DODATEK Č. 5

**„Návštěvnické středisko NPP Hodonínská Důbrava – Dům přírody Hodonínské
Důbravy – rekonstrukce objektu centra ekologické výchovy“**

Z M Ě N O V Ý L I Š T

„Změna koncepce výtahové plošiny, navýšení kubatury EPS v podlahách 1.N.P., navýšení podlahové plochy suchých podlah 2N.P., úpravy svítidel“

SVISLÁ ZDVIHACÍ PLOŠINA model E07

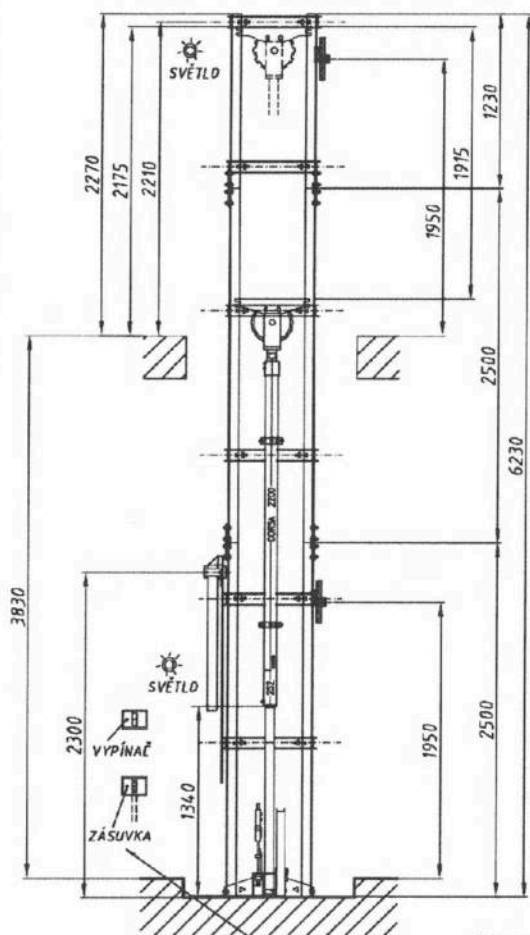
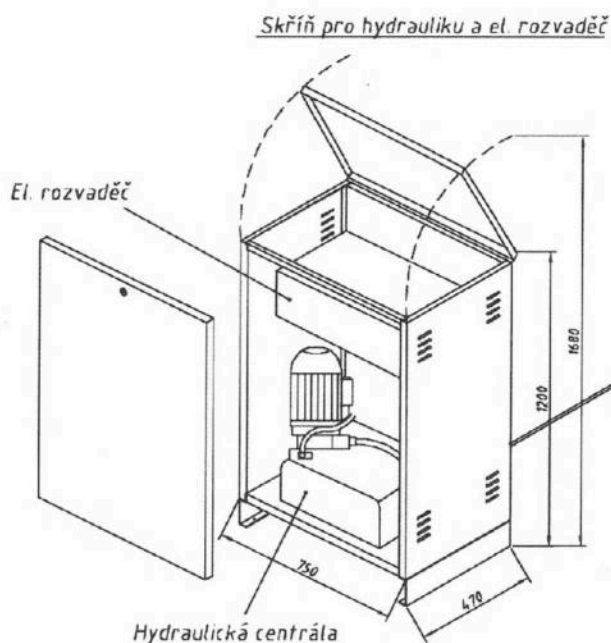
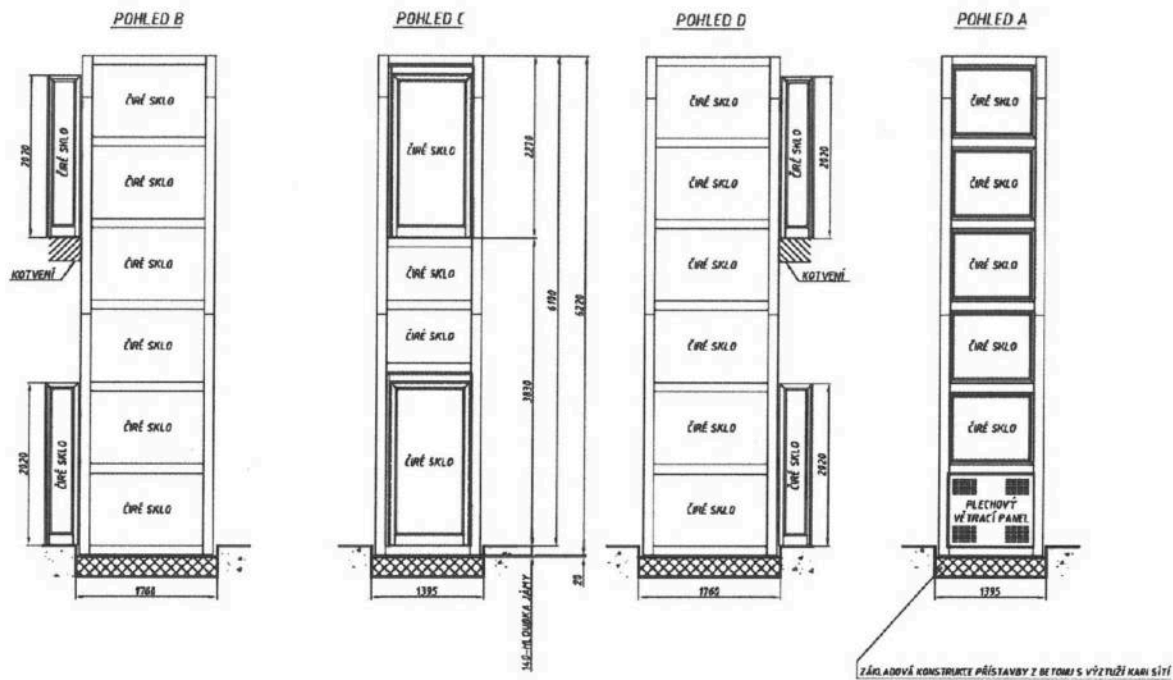
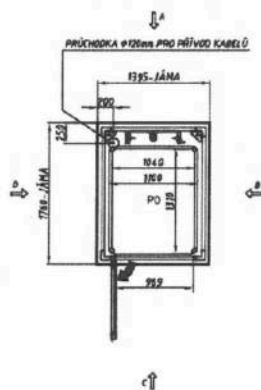
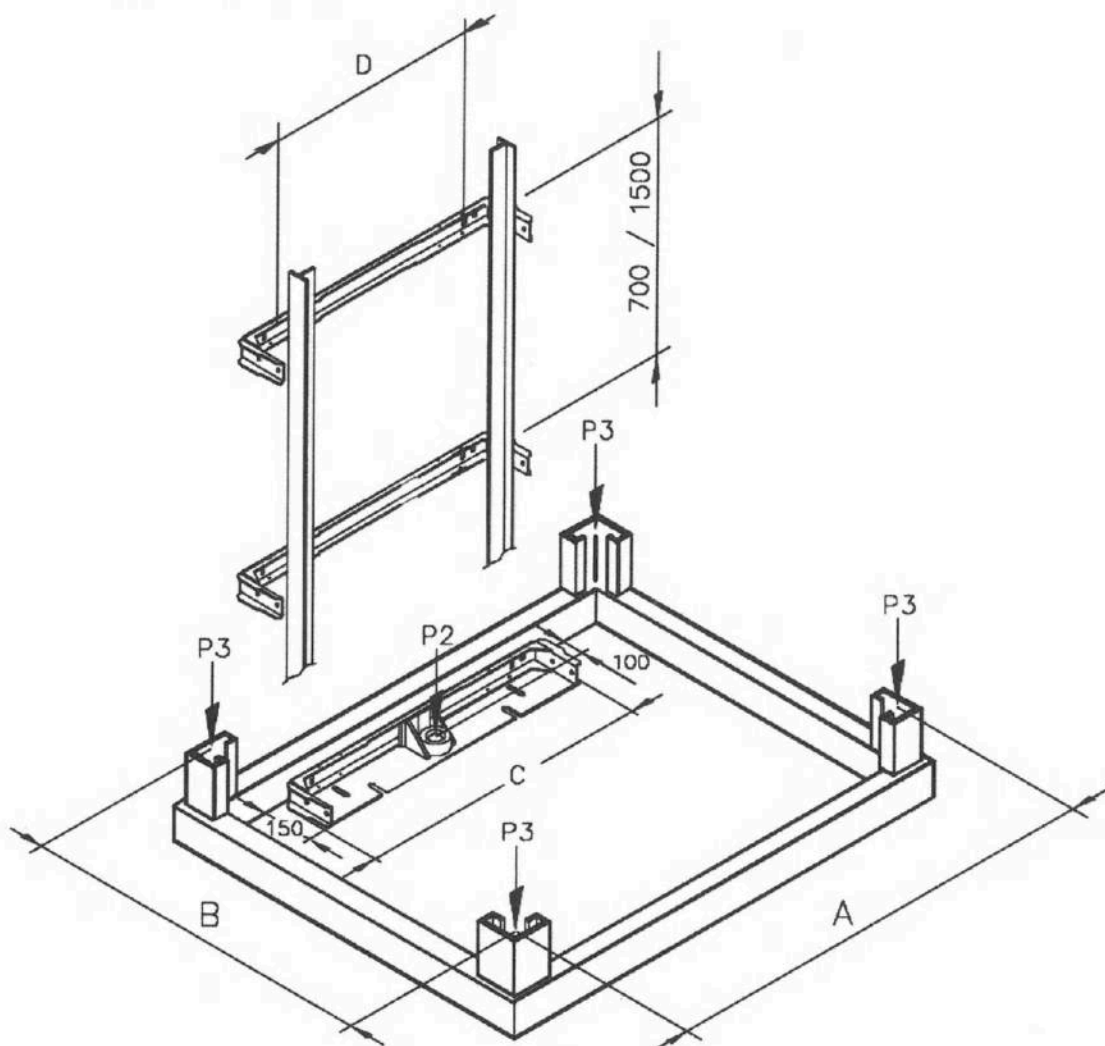
VCP č.44 – Změna koncepce výtahové plošiny mezi 1.n.p. a 2.n.p. (KD č. 65 bod 56C1)

V rámci realizace stavby byl zjištěno, že nelze dodat výtahovou plošinu ve specifikaci navržené v PD. Za tímto účelem bylo osloveno několik výrobců výtahových plošin a žádný z nich není schopen dodat výtah dle specifikace v PD. Z tohoto důvodu je navržena změna výtahové plošiny, která spočívá v provedení samonosné ocelové konstrukce výtahové šachty kotvené k základové konstrukci dojezdu, s provozní plošinou E07.

Nově navržené řešení výtahové plošiny bude v provedení: šachta - do úrovně stropnice bude delší, kratší strana u stěny bude plechová a zbylé dvě strany skleněné. Nad úrovní stropnice bude 4x sklo, zasklení stropu šachty bude provedeno sklem connex, kabina - kratší strana proti šachetním dveřím bude plechová v dekoru imitace nerez, obě delší strany budou skleněné, strana kabiny přilehlá k šachetním dveřím nemá stěnu (jsou zde fotozávěry). Zařízení plní EN81:41.

TDS souhlasí se změnou technologie výtahové šachty.

Souhlasím se změnou technického řešení spočívajícího v provedení samonosné ocelové konstrukce výtahové šachty kotvené k základové konstrukci dojezdu plošiny.
